### **Referanse 20/1203-23/34228**

### **Uttale til klage fra Vestland fylkeskommune på endra reguleringsplan for fv. 57 med gang og sykkelveg Lindås tettsted – Mongstad**

Klage på vedtak PlanID: 1263201407

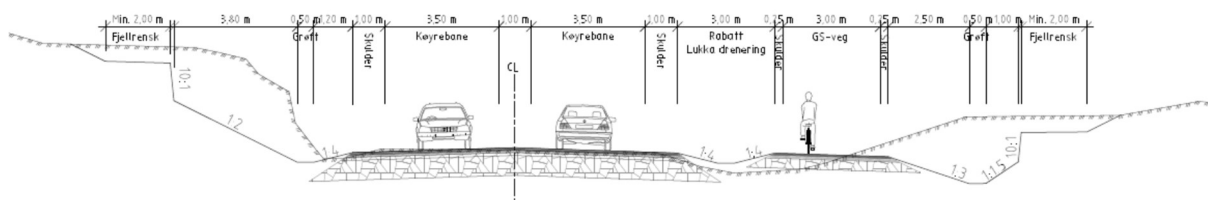
Det blir peika på at det er nødvendig med utfylling i Hopevatnet dersom fv 57 eller gang og sykkelvegen vert flytta mot vest. Dette har me bede om forklaring på i møte med både Statens Vegvesen og fylket, men ikkje fått svar.

Når det gjeld arealbruk er dette beskrive i vedlagt snitt

### Arealbruk

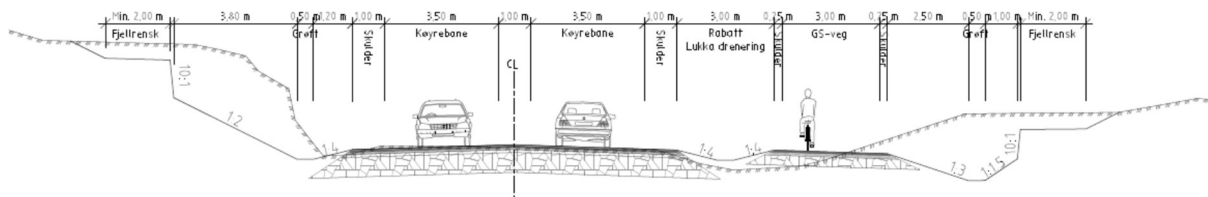
Då FV57 vart bygd, tok Statens Vegvesen ( heretter kalla SV) 10 mål av innmarka på bruket vårt. Mykje av dette ligg urørt på vestsida av vegen. Der ligg og ein tilkomstveg langs fylkesvegen. Me har tidlegare peika at dette arealet må nyttast til den skisserte utvidinga. Tidlegare prosjektleiar Kjersti Myhre har og vore på synfaring og fått sett dette arealet. Me registrerer at det er ikkje teke omsyn til dette i høyringsutkastet.

Me krev at dette arealet må nyttast framfor å ta meir areal frå oss på austsida.
